SKÆRBÆK SKOLE
OPLÆG TIL GULVE OG FARVER
31.01.2020 REV. A - 20.02.2020

Fra: Thomas Ushus [tbu@friis-moltke.dk]
Til: Sune Bundesen [sb32@toender.dk]
Cc: Henrik Villefrance [hv@friis-moltke.dk]; Ingri B. Løvsbogen [ibl@friis-moltke.dk]
Sendt dato: 25-02-2020 10:25
Modtaget Dato: 25-02-2020 10:25
Vedrørende: VS: Skærbæk skole - ADK

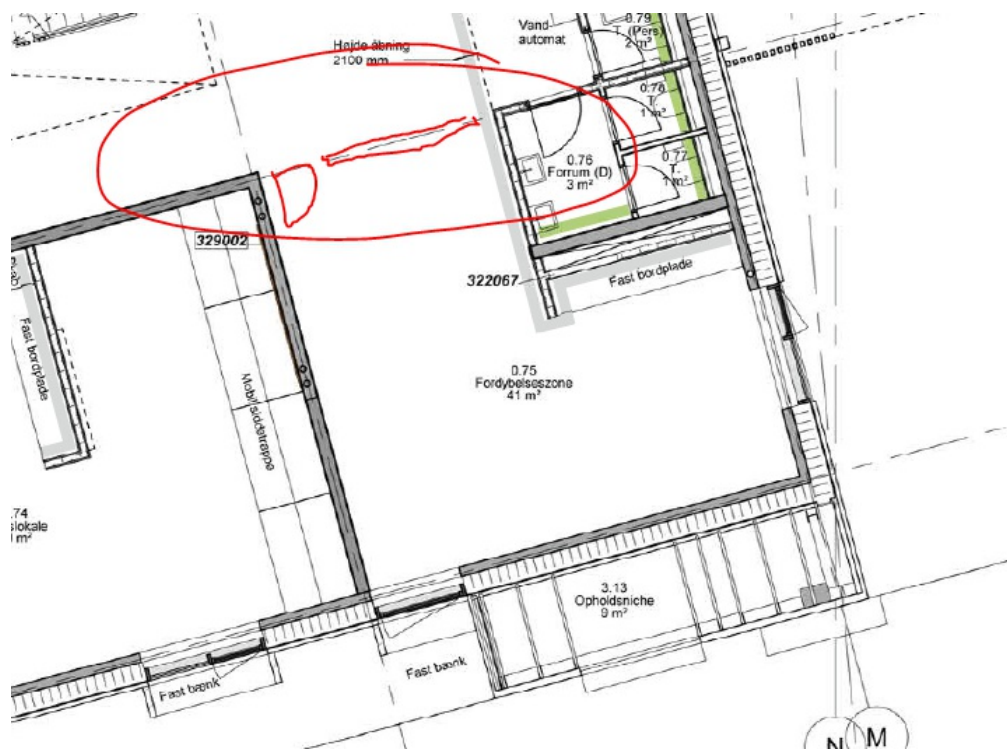
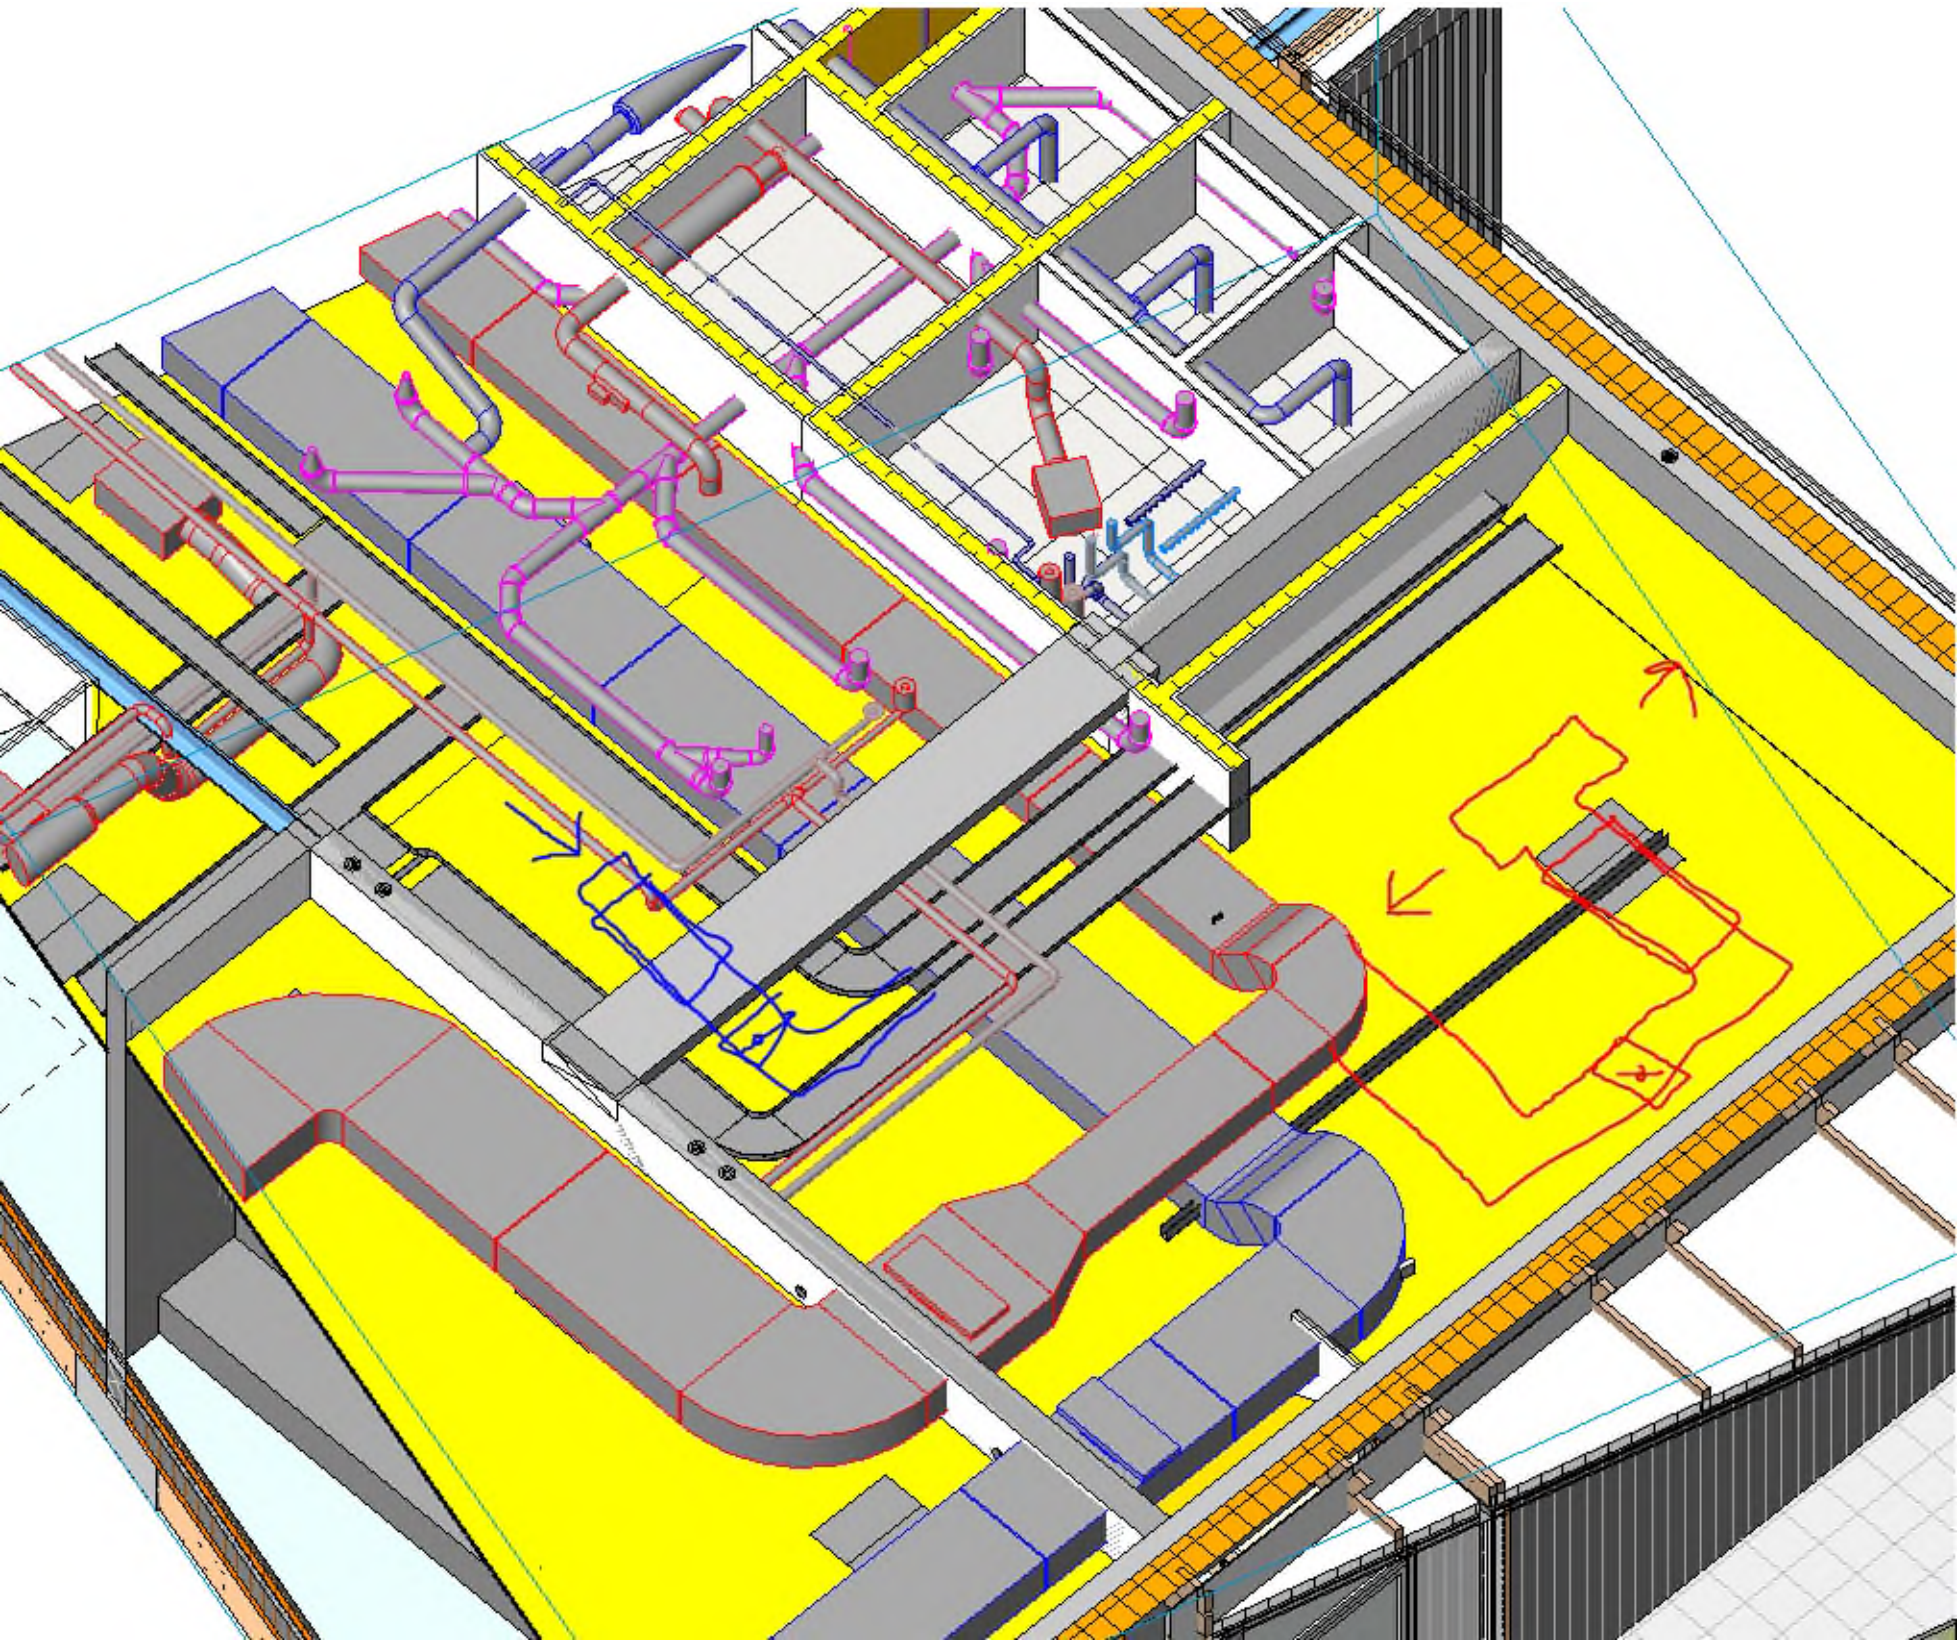
- Ingen problemer med gennembrydning af væggen ift. EL.
- Der er DALI-styring i området. Der skal vel etableres afbryder i stedet.
- Generelt er der mange stikkontakter i øvrige klasselokaler – her vil vi gerne have et oplæg til hvad der evt. ønskes af flere kontakter i lokalet
- Krav til lysniveau i området øges ved ændret funktion
- Der kan altid monteres brandspjæld, brandmanchetter osv. så vi sikrer ift. brand ved gennembrydning af væggen ift. ventilation.
- Komfort og CO2-niveau – her er man nok nødt til at gå en smule på kompromis med komforten pga. rummets udformning og vores planlagte hovedføringsveje. Vi har lavet en skitse til et forslag herunder hvordan man kunne etablere ventilation i området.
- Der ville skulle laves en dagslysanalyse pga. ændret funktion. Åbningerne i området er dog rimelige så vores umiddelbare vurdering er, at det nok overholdes uden ændringer.

K07_H1_E00_N452

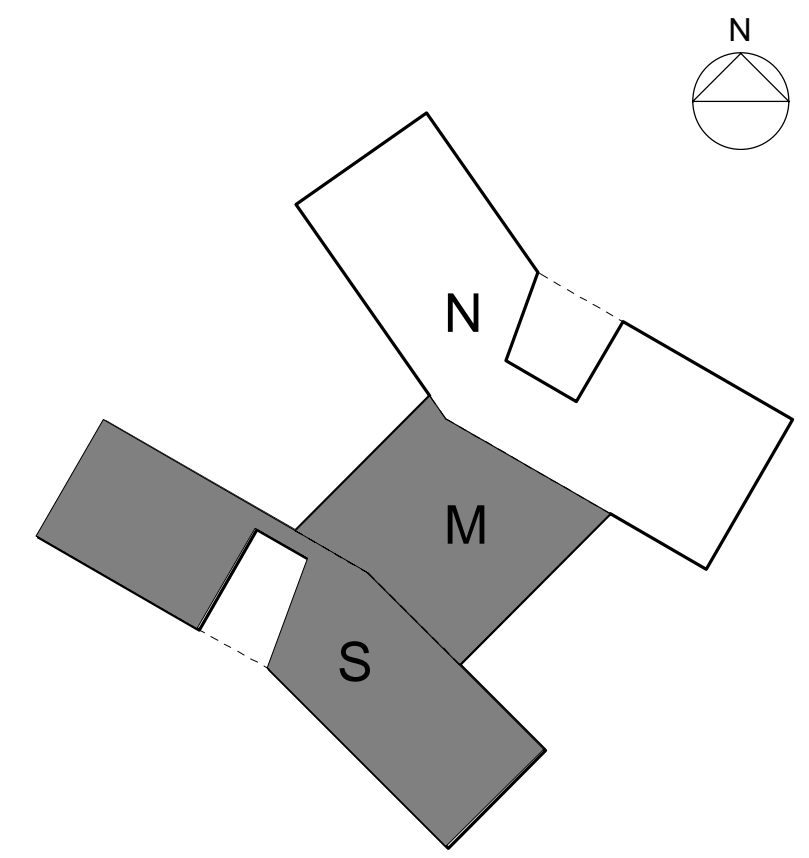
Umiddelbart har jeg kun kommentarer til K07_H1_E00_N452 fordi bygherre lige har sendt en rettelse han vil have lavet på disse to døre. Jeg har vedhæftet plan med kommentarer samt et nyt dørskema.

Jeg stødte umiddelbart på at der skulle være ADK ved ID.0.054 iht. jeres skema – det er ved musik i mellembygningen. Dette er ikke med på ADK planer.

Vi har rettet dørschema, efter endelige ønsker fra bygherre. Jeg tror også de fleste af ændringerne har været aftalt med dig. Uanset, sender jeg vores reviderede dørschema, så du kan danne dig et overblik over hvor I har planlagt føringsveje, og hvor der evt. skal laves nye iht. ADK på døre.
Se også nedenstående mail fra Sune.
